Commune de Daverdisse

Compte rendu de la réunion de CLDR du 22/04/2025

Maison rurale de Haut-Fays

Présentation par l'auteur de l'avant-projet adapté suite à la réunion du 04/02/2025

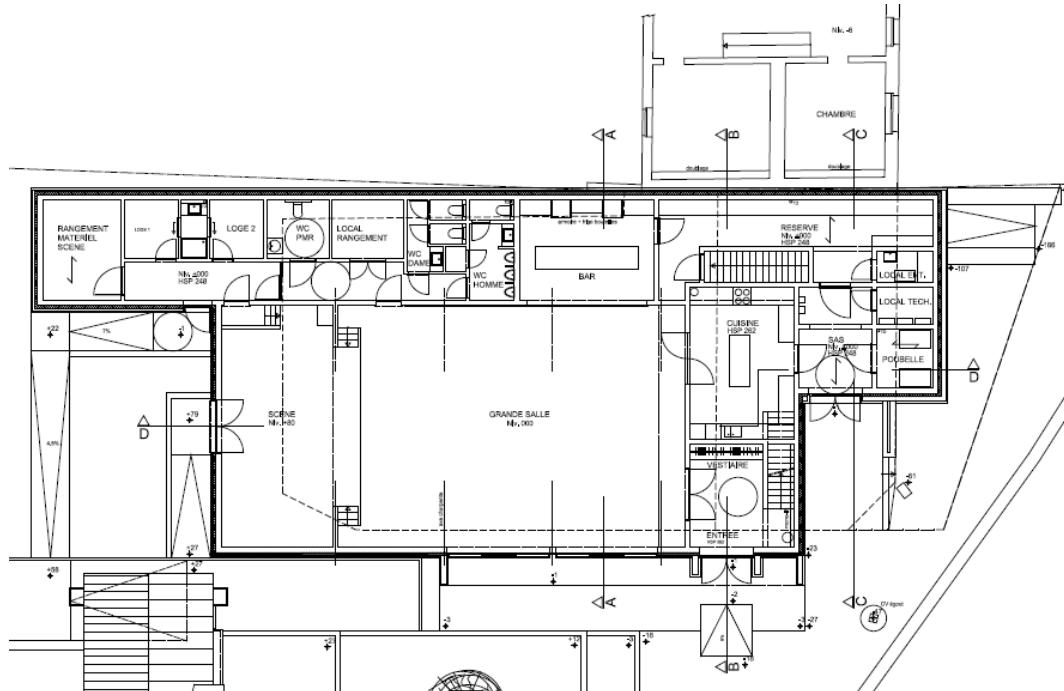
Pourquoi combler la cave dans la grande salle ? Où sera-t-il possible de ranger les décors de théâtre et le matériel ?

Le bar fera-t-il toute la largeur de la pièce ?

→ La CLDR demande que la tablette du bar soit un peu plus basse que celle de la maison de village de Gembes.

*Les dimensions du local de rangement seront-t-elles suffisantes pour y ranger les tables et chaises (2,80 m*2,30 m) ?*

→ Il est suggéré d'inverser les sanitaires hommes et le local de rangement. Celui-ci pourrait ainsi bénéficier d'un accès direct de la grande salle.

→ De plus, le bar pourrait peut-être glisser vers la droite, dans l'alignement du mur de la cuisine, ce qui laisserait plus de place pour l'espace sanitaire. Dans ce cas, le sens de l'escalier vers la cave devrait être inversé.

Ne pourrait-on pas prévoir un acrotère mobile ?

La hauteur du mur de soutènement près de la porte de la cave risque de gêner le voisin.

Le rangement matériel à côté de la loge mesure 3 m*4 m.

Il est possible de créer une trappe de 2 m*80 cm sur la scène ; les coulisses resteront en place.
→ Avant d'apporter les modifications, la troupe de théâtre sera interrogée quant à ses besoins.

Non, des portillons et tablettes amovibles seront en bout de bar. Le passage latéral mesurera 60 cm. Le bar est profond, pour aménager une zone de rangement dans le fond.

La zone bar (5,20 m*3,90 m) pourra être fermée par un volet. Il y aura 1,20 m d'écart entre le bar et le volet.

Les dimensions permettront d'accueillir les tables et chaises, mais pour plus de facilité, il conviendrait d'aligner davantage les portes de la grande salle et du local. Cependant, les sens d'ouverture (pour issue de secours) et les zones de rotation nécessaires pour les PMR ne le permettent pas.

→ La vérification du respect des normes PMR sera faite avec la Commune.

Cela permettrait de s'aligner avec la corniche voisine, mais cela ne s'intègrerait pas dans l'environnement bâti.

Le mur de soutènement existant appartient au voisin. C'est pourquoi un second mur de 1,10 m sera construit sur domaine public ; il est plus haut pour des raisons de sécurité.

→ L'accord du voisin sera demandé sur le sujet.
